PLAN LOCAL D'URBANISME

BORDEAUX  
MÉTROPOLE

**Gradignan / Mérignac / Pessac -  
Correction d'erreurs matérielles**

**6<sup>e</sup> modification simplifiée - Dossier mis à disposition**

## 6. PESSAC – Protection paysagère à étendre

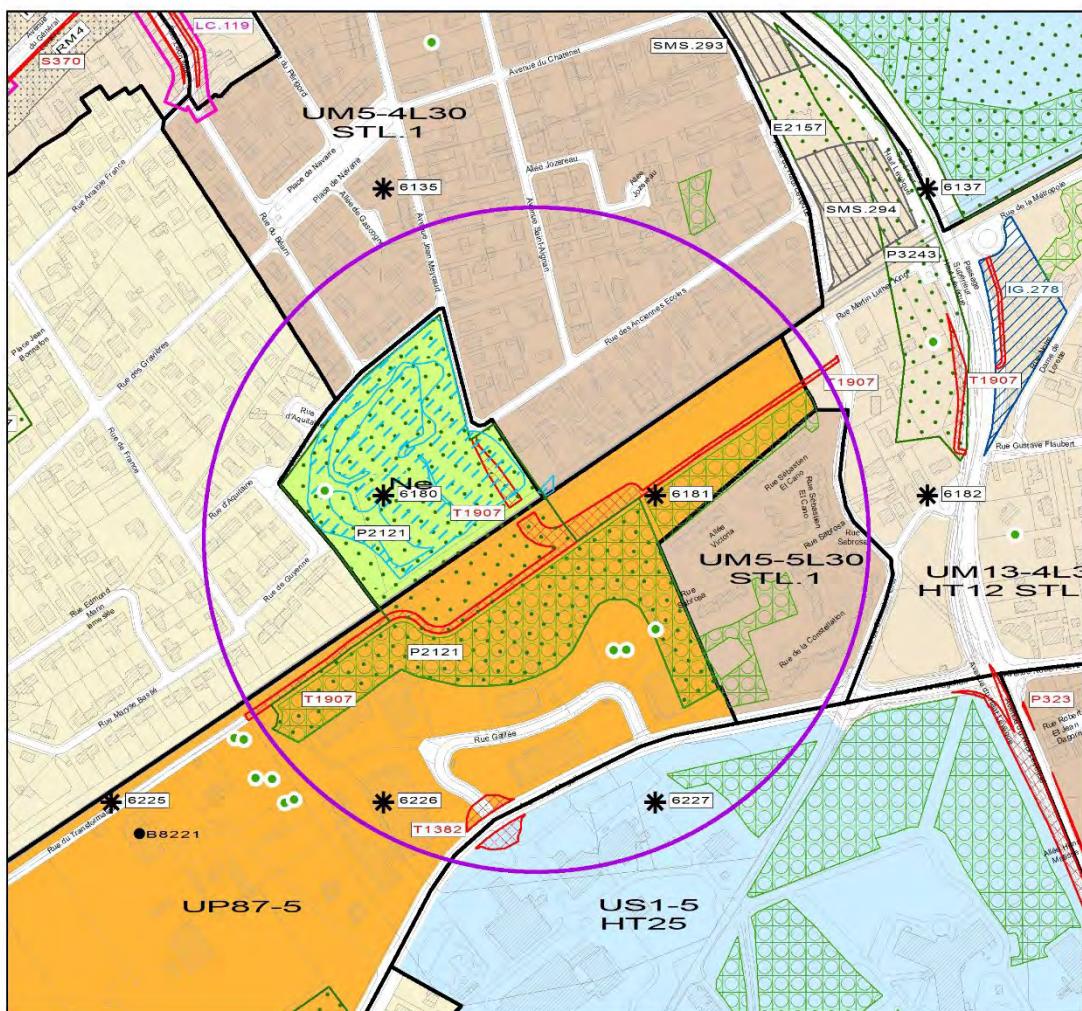
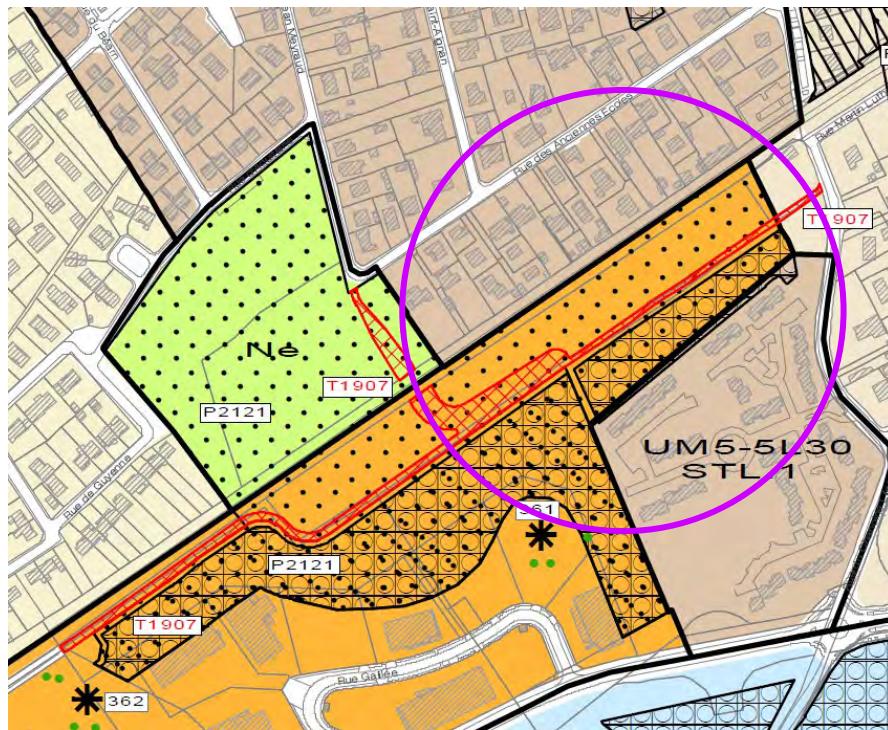
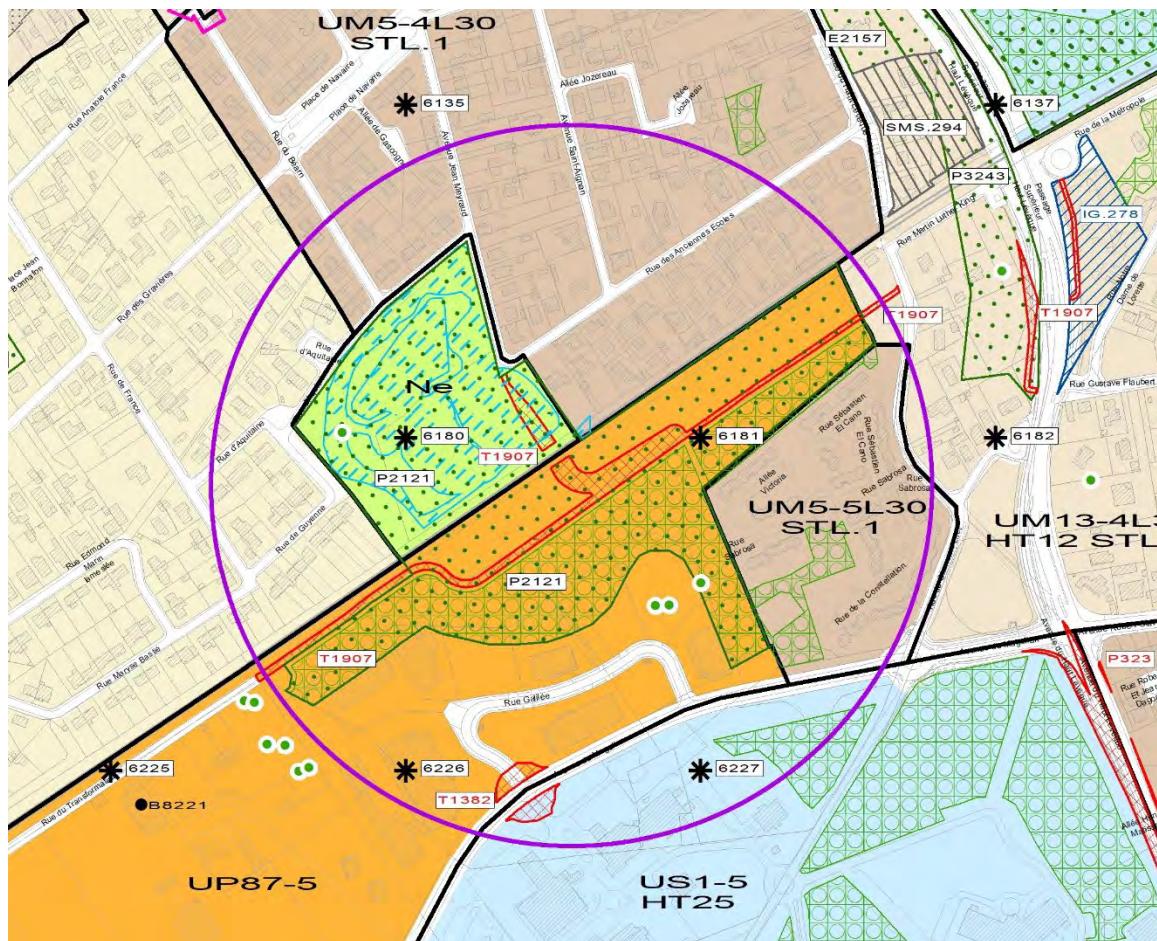
La sixième erreur matérielle concerne la protection paysagère P2121 située sur la commune de Pessac qui a été étendue dans le cadre de la procédure MEC BIC EXTRA ROCADE. On retrouve cette protection sur la planche de zonage 42. Son périmètre a été réduit à l'occasion de la 11<sup>e</sup> modification sans que cette évolution ne soit souhaitée par les auteurs du PLU. La protection paysagère P2121 est donc à étendre pour retrouver le périmètre issu de la MEC BIC ER.

## 7. PESSAC – Emplacement réservé représenté partiellement

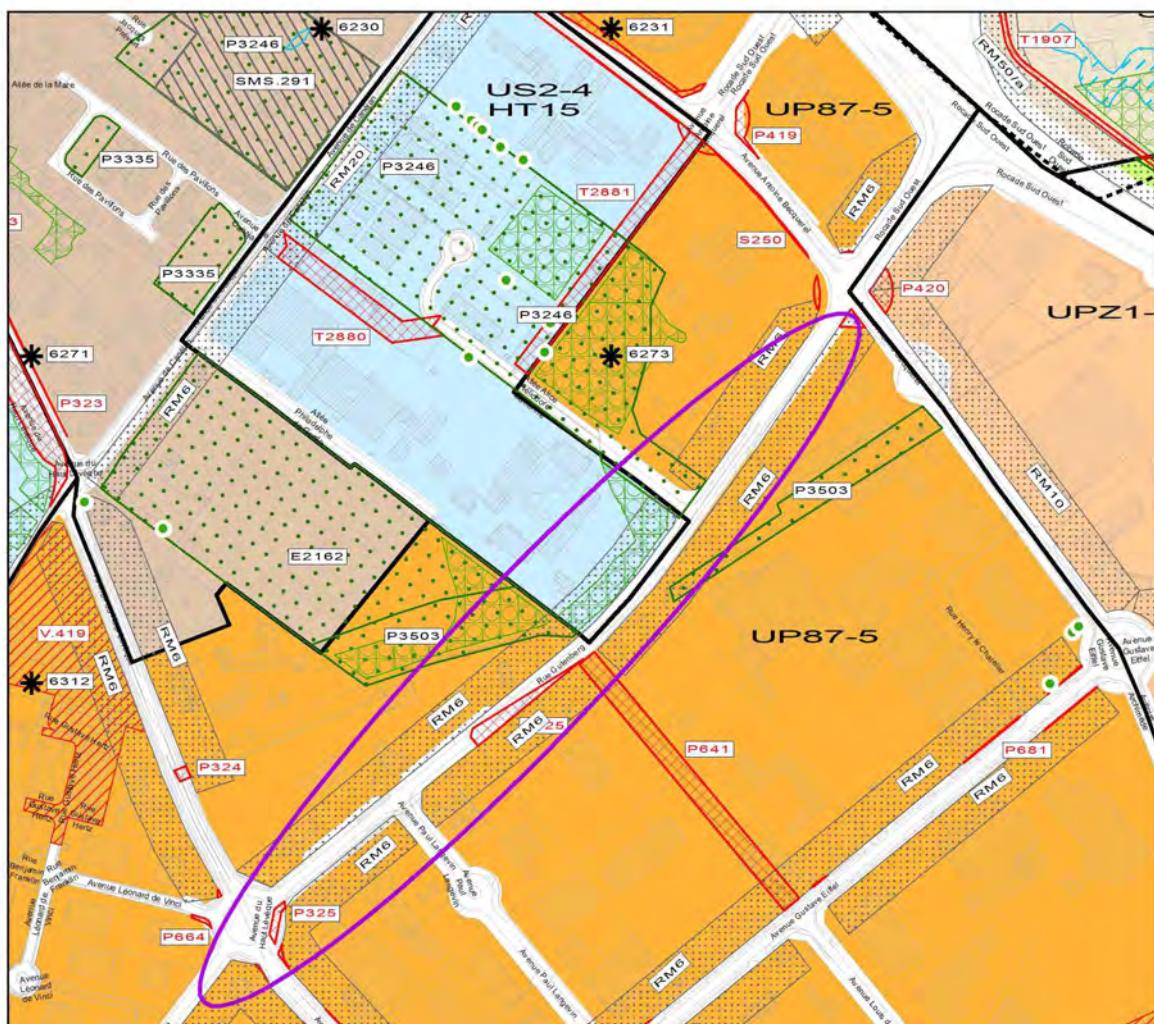
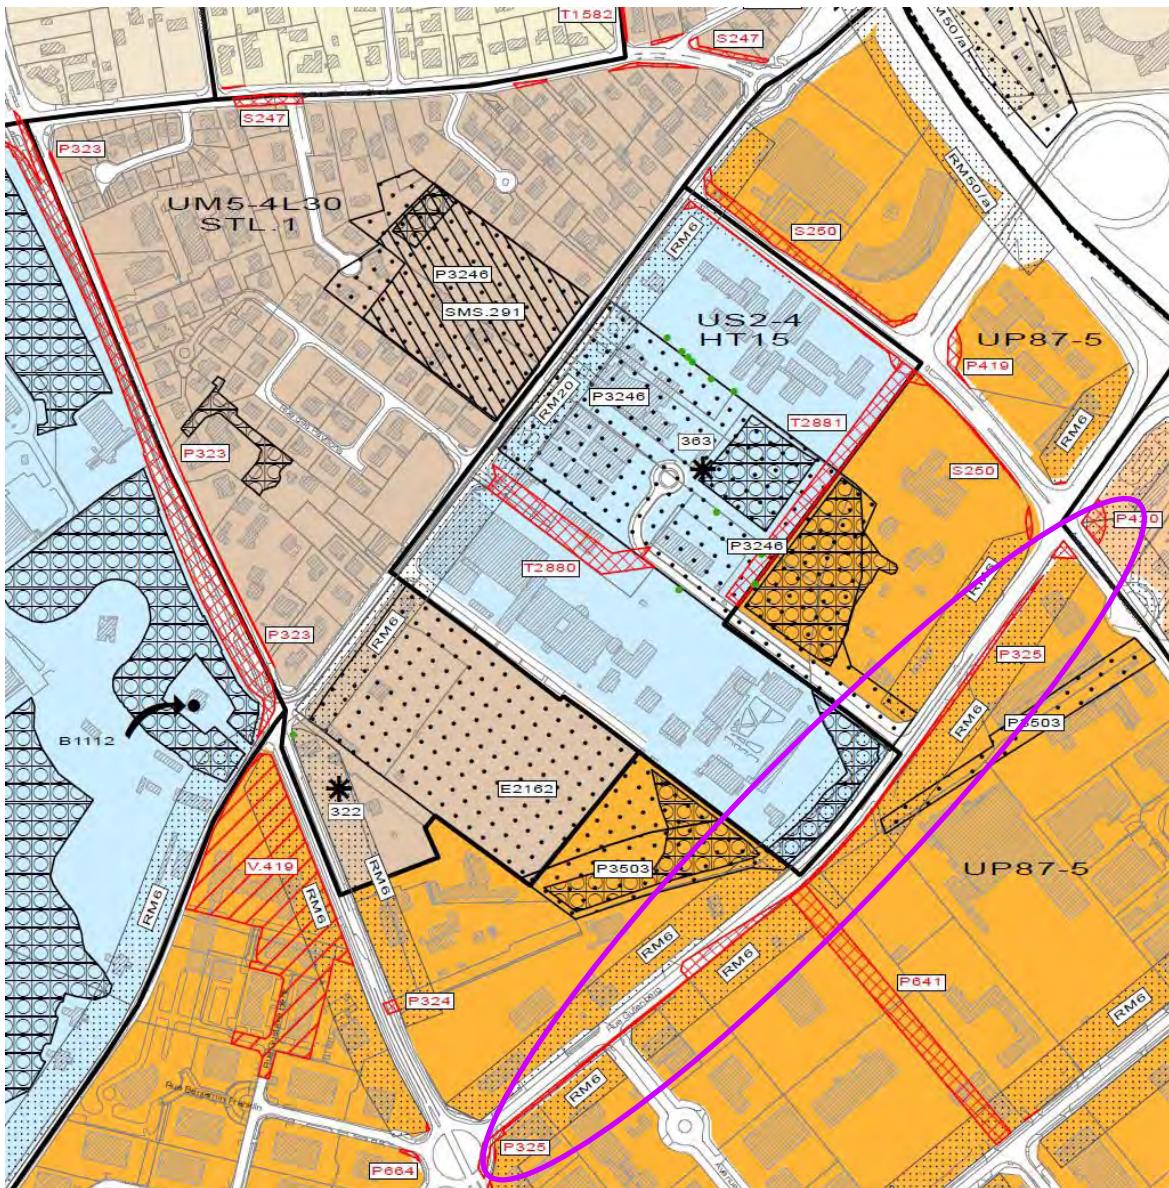
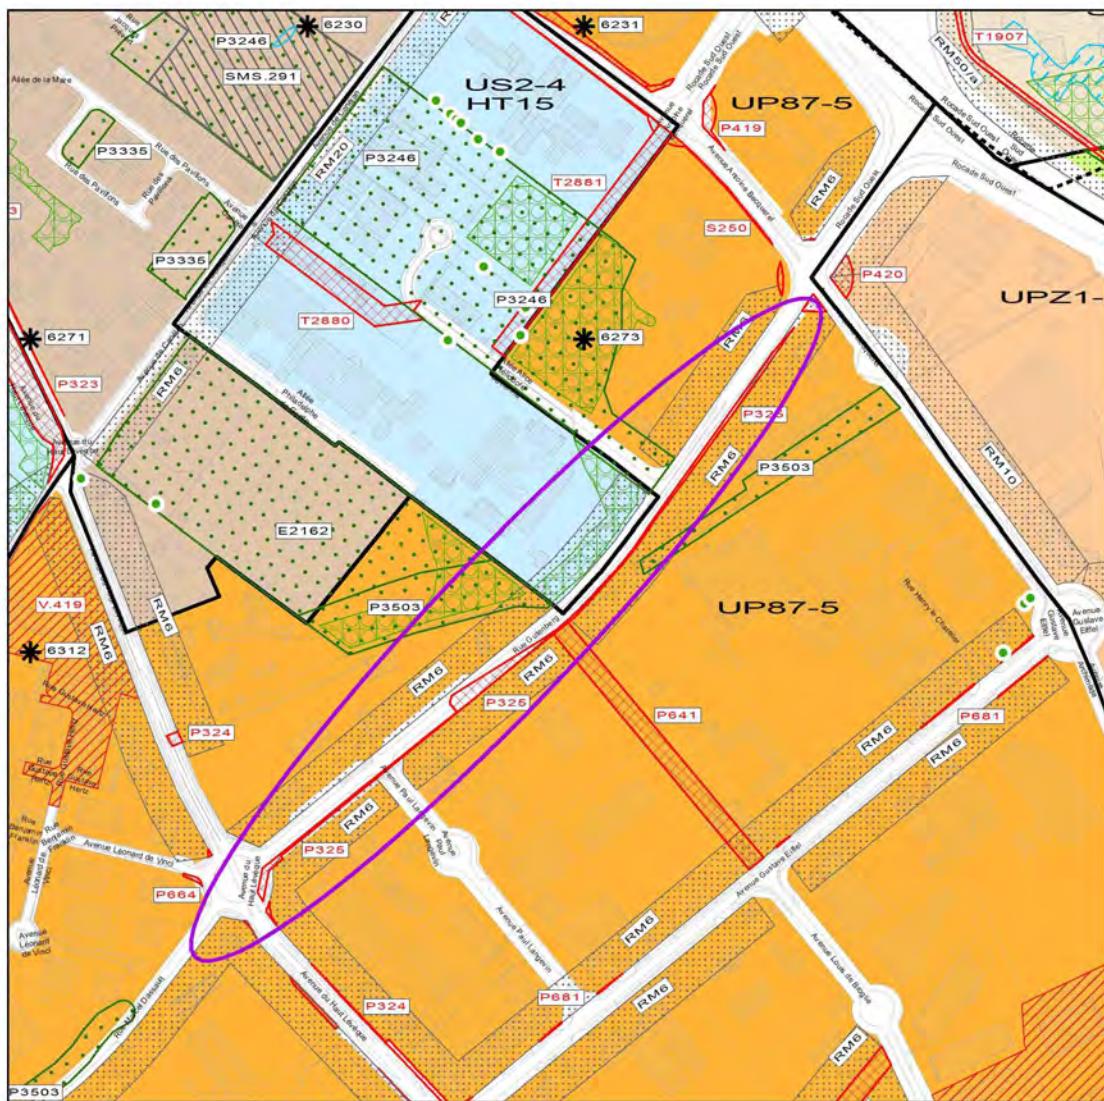
La septième erreur matérielle concerne un emplacement réservé de voirie (ERv) sur la commune de Pessac. Il s'agit de l'ERv P325, localisé rue Gutenberg. On retrouve cet ERv sur les planches de zonage 42 et 43 où il n'est pas représenté dans sa globalité. Son emprise a été réduite à l'occasion de la 11<sup>e</sup> modification sans que cette évolution ne soit souhaitée par les auteurs du PLU. L'emprise de l'ERv est donc à étendre pour retrouver celle issue de la MEC BIC ER.

## 8. PESSAC – Présence de données obsolètes dans le PLU numérique

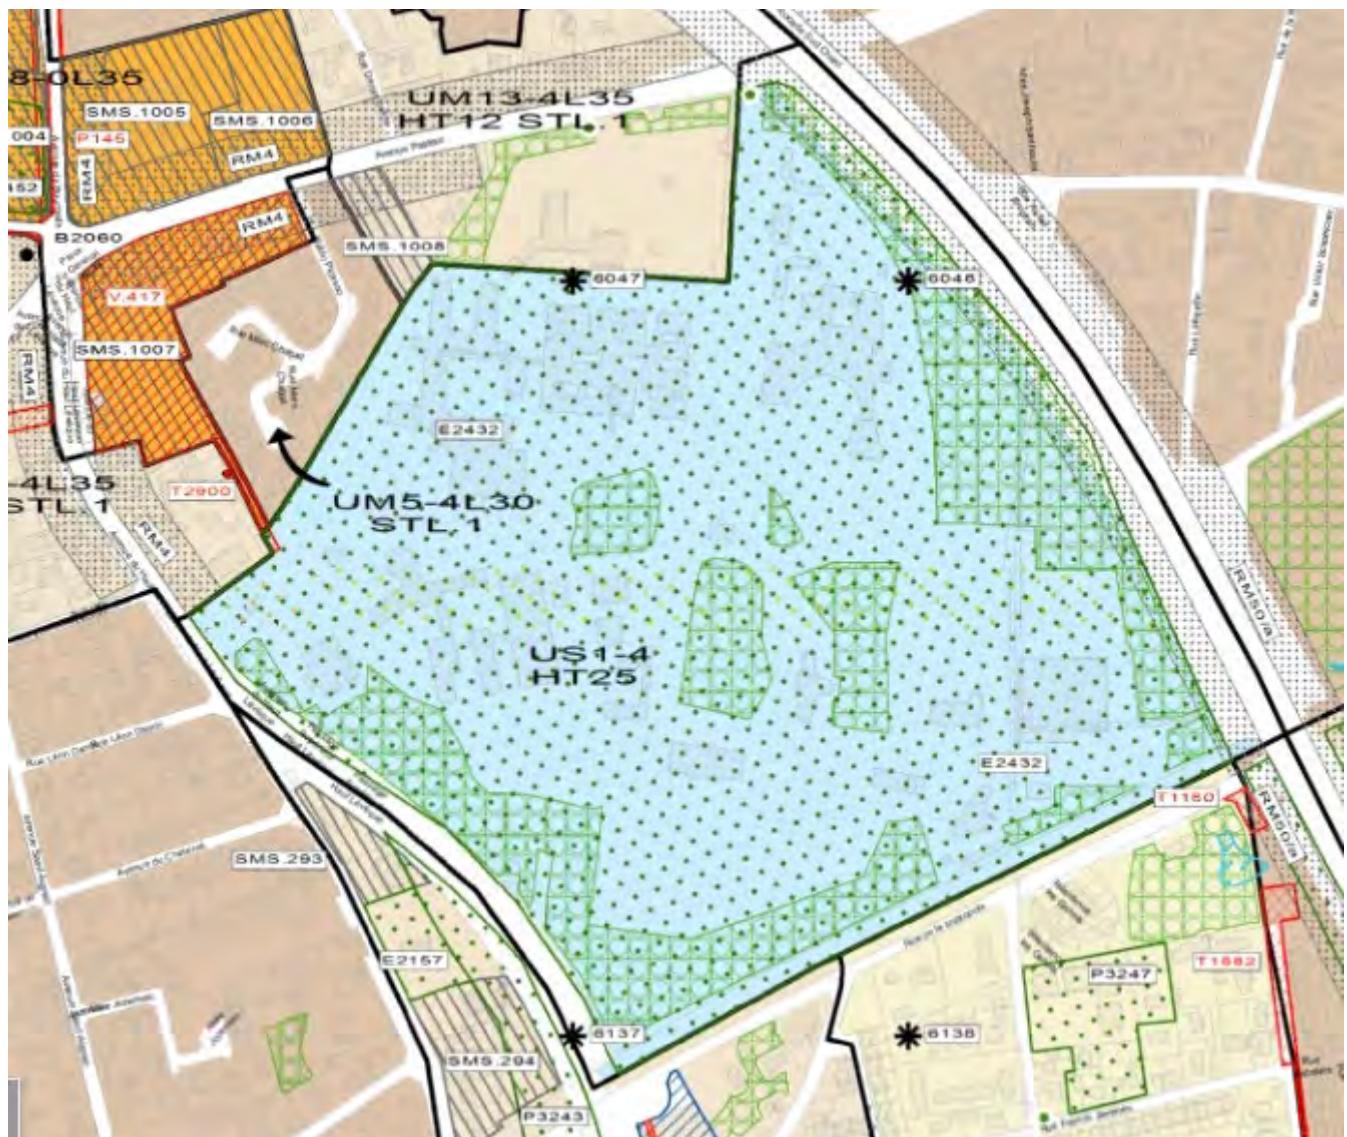
La huitième erreur matérielle concerne une protection paysagère la E2432 qui est venue remplacer la P2207 sur la commune de Pessac à l'occasion de la MEC BIC EXTRAROCADE. La modification est bien présente sur la planche de zonage 42 mais la protection paysagère P2207 est toujours présente dans la base de données versées sur le GPU, il est nécessaire de supprimer cette donnée. Or, la modification de la base de données versée sur le GPU nécessite systématiquement une procédure d'évolution du PLU. C'est pourquoi cette évolution est introduite dans la présente procédure bien qu'elle ne modifie pas le plan de zonage en vigueur.

### Extrait de la planche n°37 dans sa version issue de la 11<sup>e</sup> modification :

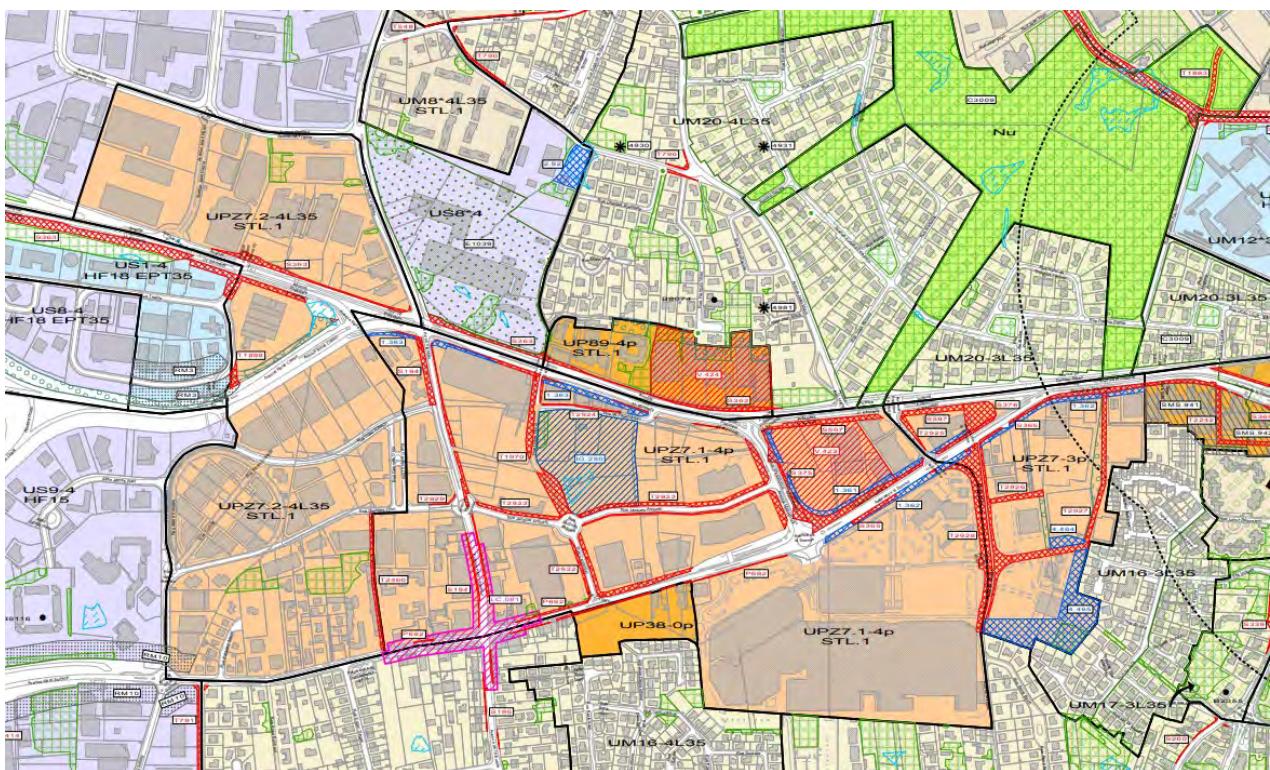
Dans le dossier issu de l'approbation de la 11<sup>e</sup> modification du PLU 3.1, intervenue par la délibération du 2 février 2024, le règlement écrit de la zone UPZ 7.1 est absent.

- Expressément mentionné à plusieurs reprises dans le rapport de présentation de la procédure (p.158 et p.401), tout comme les causes et la nature de cette évolution (p.17, p.145, p.158, p.159, p.398 et p.401) ;
- Clairement indiqué sur la planche de zonage n°37 présente dans le dossier d'approbation.

L'absence du règlement UPZ 7.1 dans le dossier approuvé de la 11<sup>e</sup> modification ne peut ainsi être considérée que comme une malfaçon conduisant à une contradiction évidente avec les intentions des auteurs du PLU.

Afin de corriger cette erreur matérielle, les règlements écrits du PLU 3.1 sont complétés par l'intégration du règlement écrit de la zone UPZ 7.1 dans sa version issue de la présente modification simplifiée, c'est-à-dire, en intégrant les évolutions décrites aux points 11 et 12.
